Mission régionale d'autorité environnementale

Avis délibéré sur le projet de station de traitement des eaux résiduaires industrielles

à Porcelette (57)

porté par la société EP France Développement

Figure 3: schéma de principe du fonctionnement de la station d'épuration

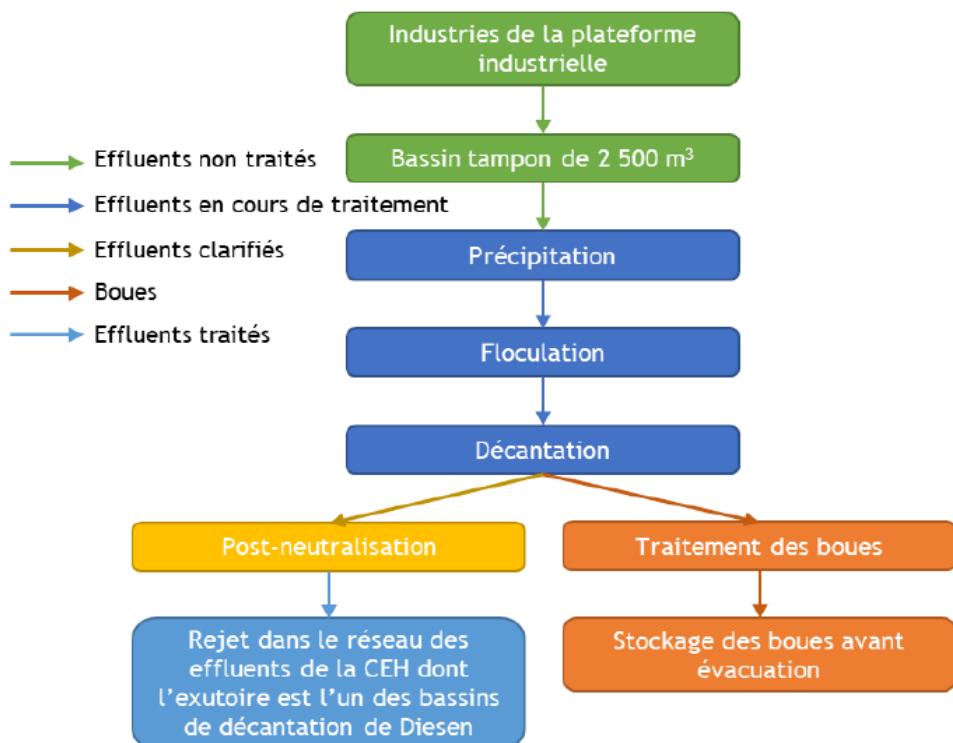
L'Ae regrette l'absence de précision quant aux technologies retenues pour l'épaississement des boues et l'incertitude quant au recours au filtre-presse disponible au niveau de la centrale Émile Huchet (selon le dossier, un filtre presse disponible à la centrale Émile Huchet pourrait être utilisé).

L'Ae recommande au pétitionnaire de préciser :

- **les solutions alternatives en cas d'impossibilité de déshydratation par l'équipement de la centrale Émile Huchet ;**
- **le fonctionnement de l'étape d'épaississement des boues.**

Figure 4: schéma général de gestion des effluents présenté en annexe à l'étude d'impact

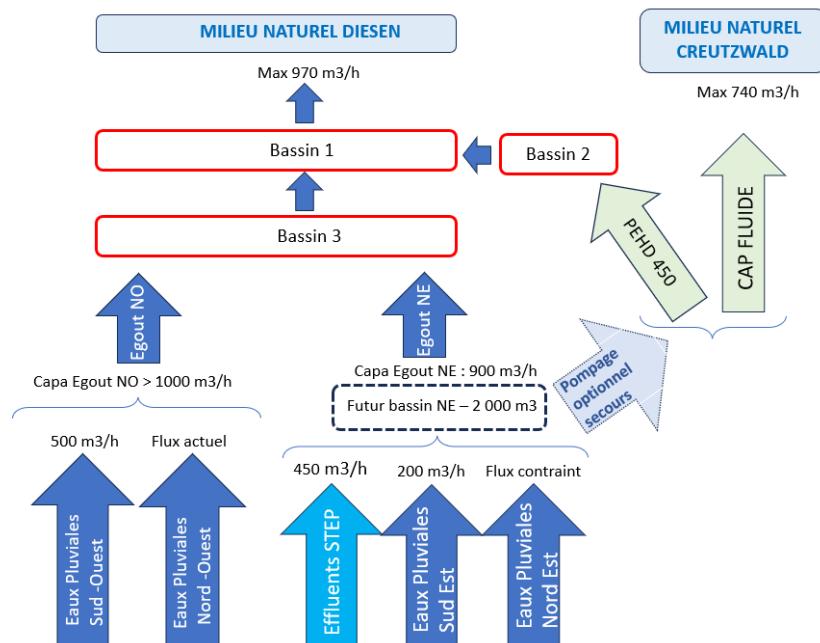
Enfin, la création du bassin dit « nord-est » n'est pas abordée dans l'étude d'impact ni dans la présentation non technique de la station alors qu'il est, au sens du code de l'environnement, une des composantes de l'opération « station d'épuration » et plus largement du projet de reconversion de la centrale Émile Huchet. Il est également relevé par l'Ae qu'au sein même de la note d'« orientations stratégiques sur la gestion des effluents du site », la description des flux d'effluents présente des divergences.

L'Ae recommande au pétitionnaire de :

- inclure dans le projet global et l'étude d'impact l'ensemble des équipements existants ou projetés mentionnés dans la note d'« orientations stratégiques sur la gestion des effluents du site » et faisant partie des installations nécessaires au traitement des effluents puis à leur rejet dans le milieu naturel (exutoire final) ;
- préciser si des rejets d'effluents sont envisagés vers le milieu naturel à Creutzwald (Bisten) et, par conséquent, présenter l'état initial de la masse d'eau, les impacts de ces rejets sur l'environnement et proposer les mesures « éviter, réduire, compenser » adaptées à en limiter les effets ;
- s'assurer de la cohérence des différentes pièces du dossier en ce qui concerne la gestion des effluents du site en reconversion de la centrale Émile Huchet.
